福島第一原子力発電所 特定原子力施設に係る実施計画変更比較表（第Ⅱ章 2.13 使用済燃料乾式キャスク仮保管設備）

変更前	変更後	変更理由														
(現行記載なし)	<p style="text-align: center;"><u>表 2. 13-4 輸送貯蔵兼用キャスク (増設) 仕様</u></p>

図 3.1-2 乾式貯蔵キャスク 中性子遮へい解析モデル (中型キャスク) (単位: mm)

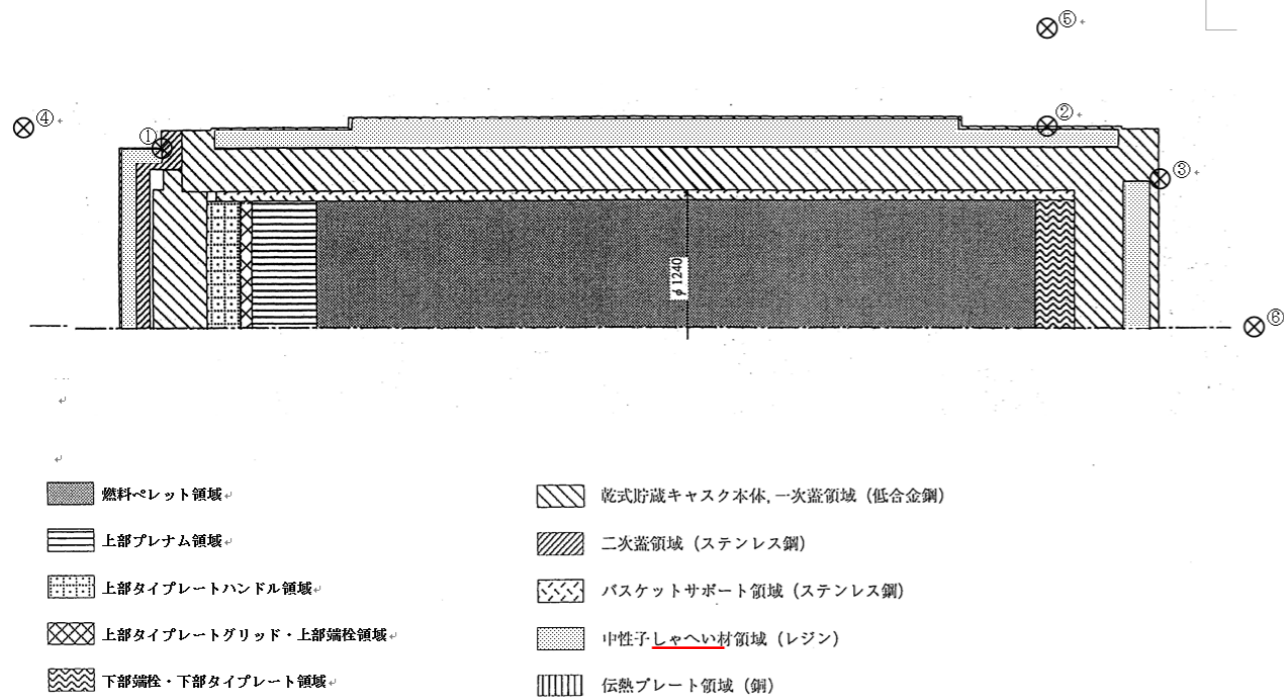
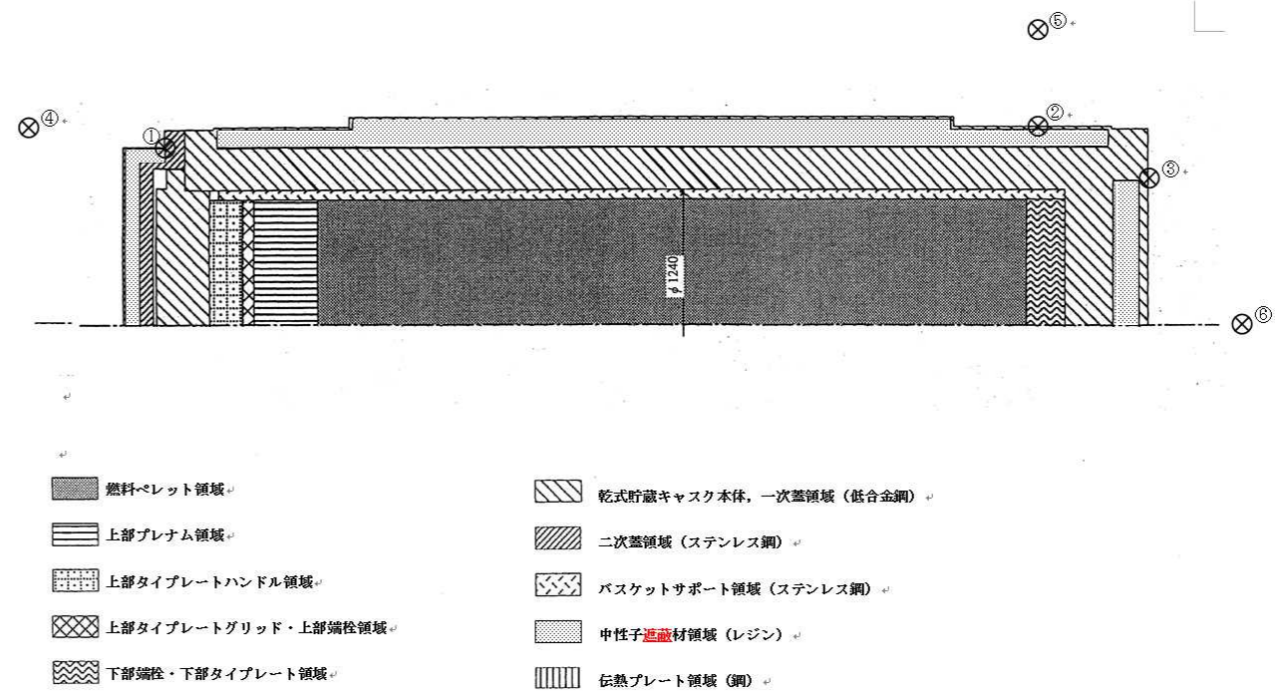
記載の適正化

図 3.1-4 乾式貯蔵キャスクトラニオン部の中性子しゃへい解析モデル (中型キャスク・大型キャスク共通)

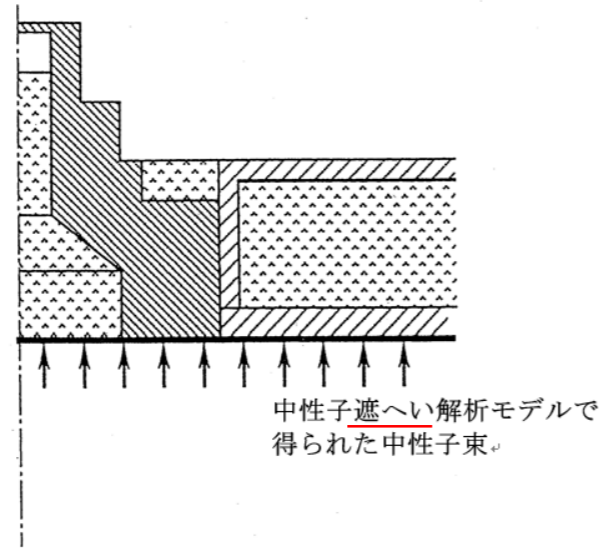
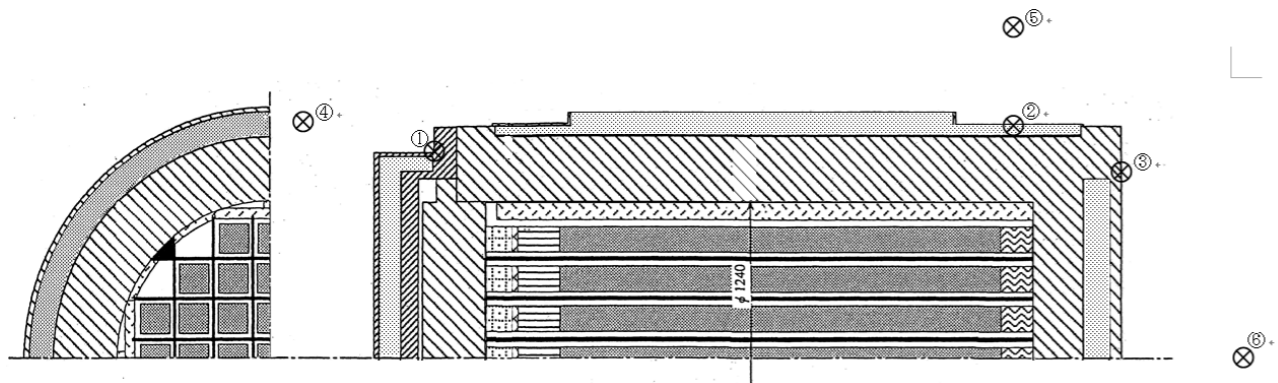
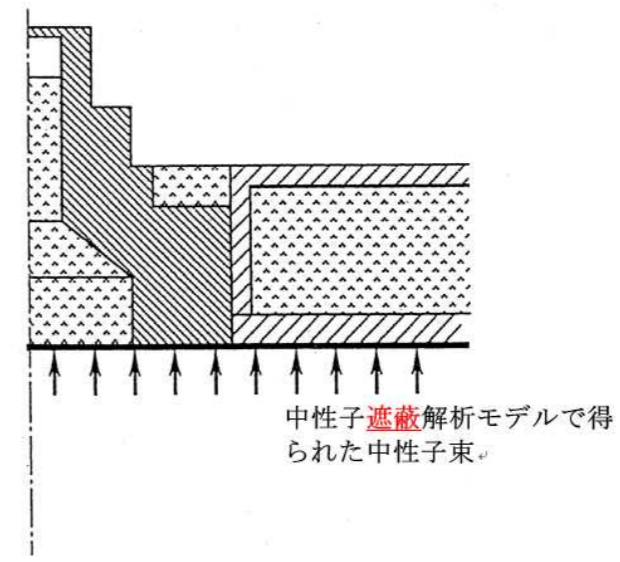
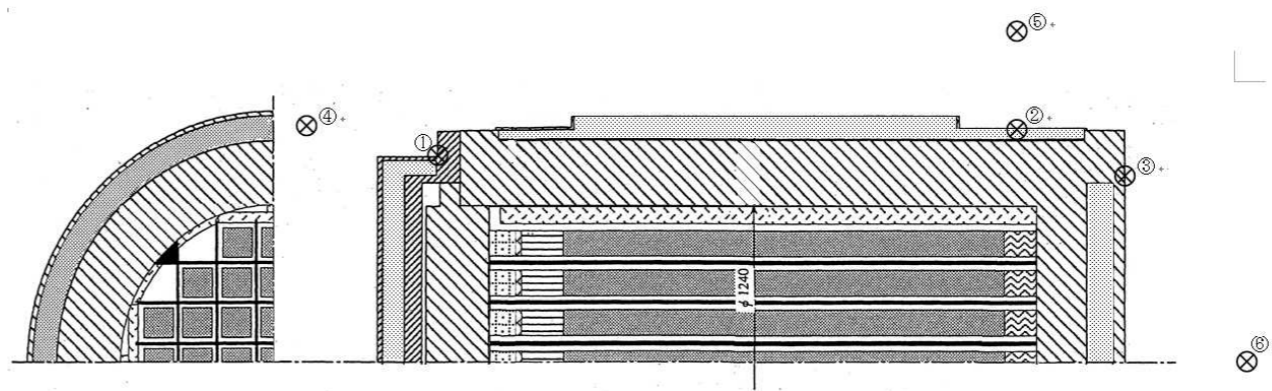
記載の適正化

図 3.1-6 乾式貯蔵キャスク ガンマ線遮へい解析モデル (大型キャスク)

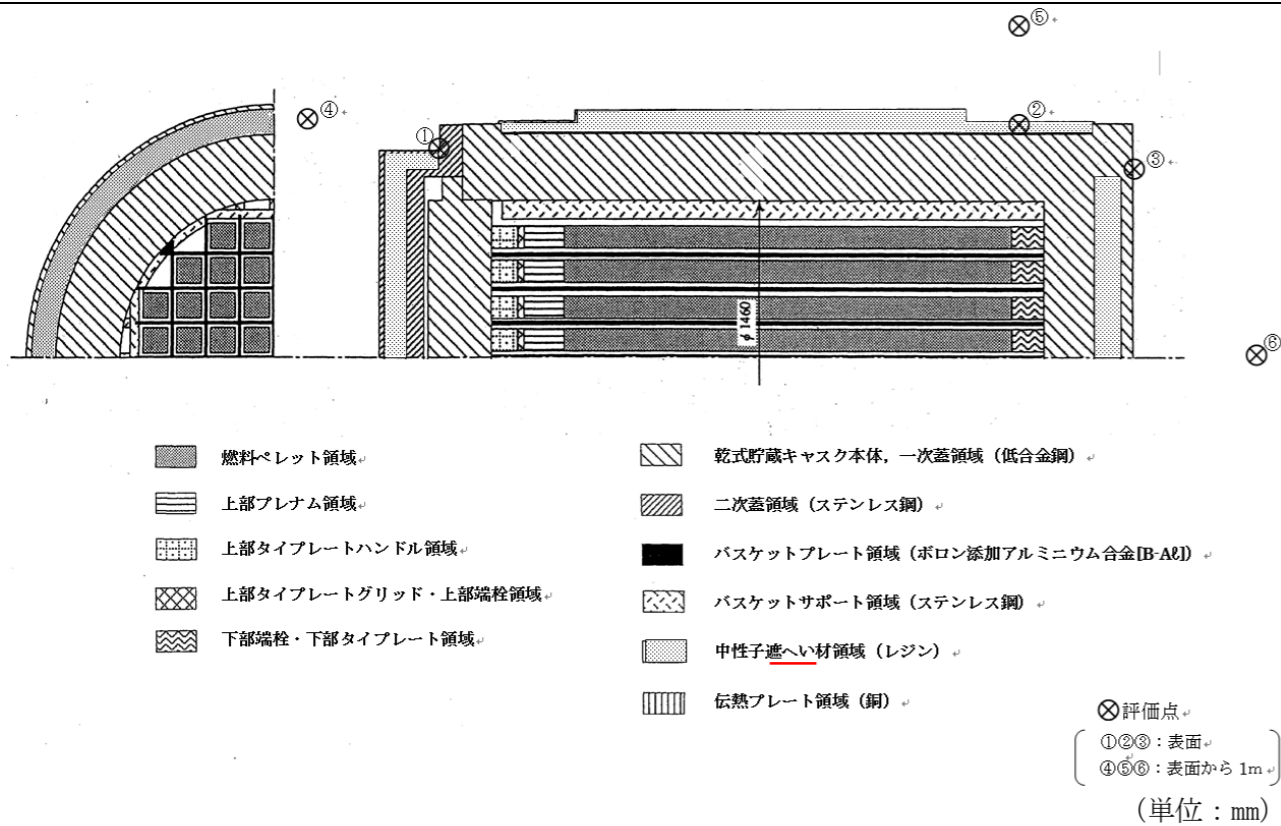
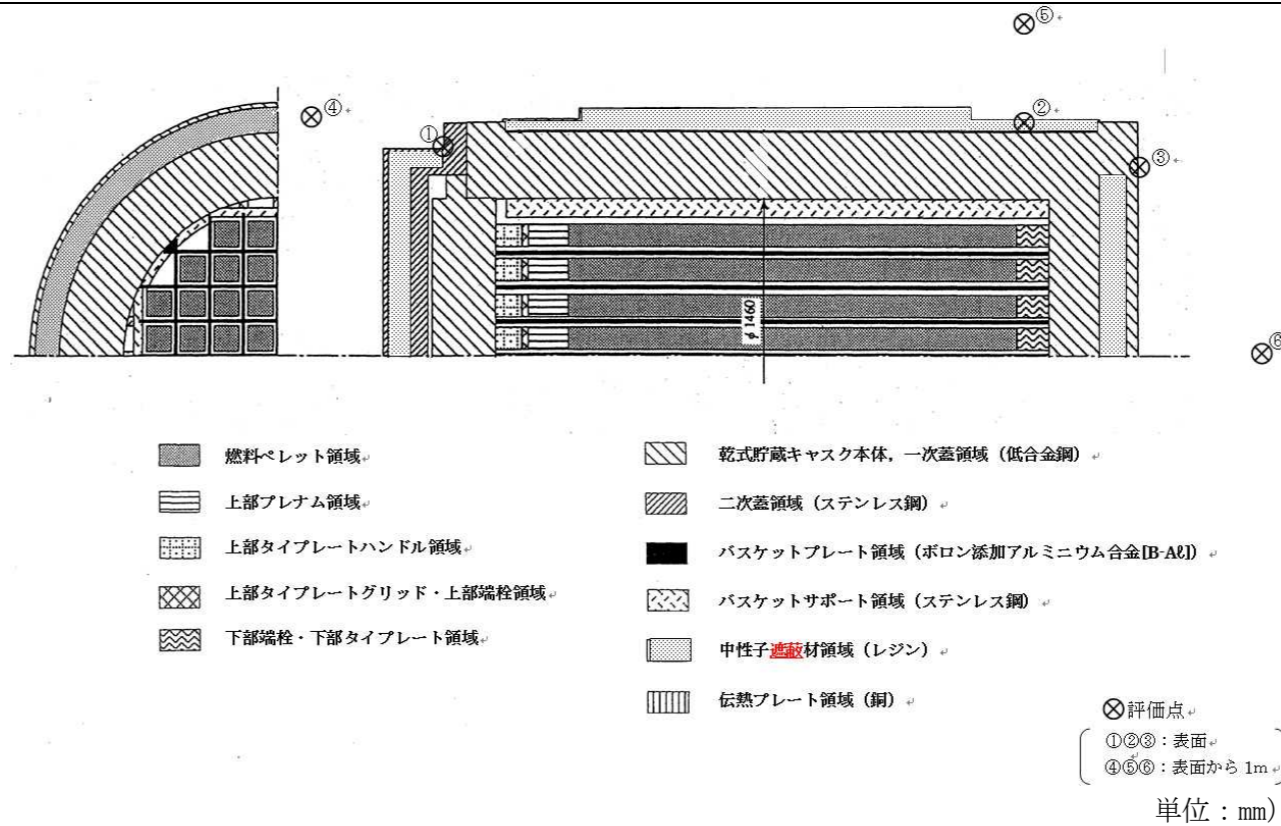
記載の適正化
